0006 Service Information technique

Concerne: **61-28975-20**
Fabricant : Mercedes Benz
Type : Moteur 6 cylindres série M 104
Code moteur : M104.941-945 / 980 / 981 / 990-996

**Renforcements métalliques
du joint de culasse Mercedes
Benz M 104**

Illustration 1_Ancienne version 61-28975-20

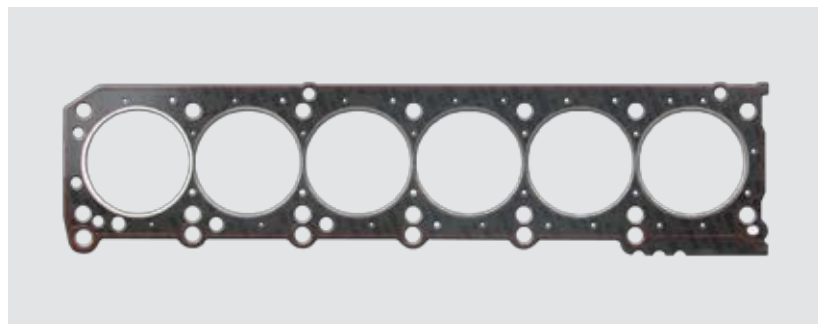
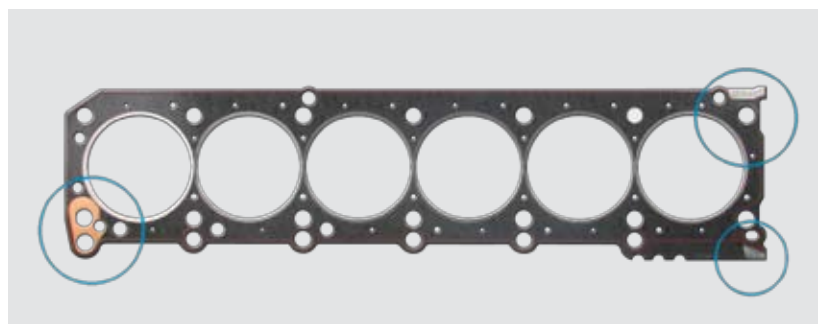
Le joint de culasse 61-28975-20 a été remplacé par la référence 61-28975-30. Ce nouveau modèle bénéficie de renforcements métalliques permettant d'améliorer la durabilité des moteurs à hautes performances.
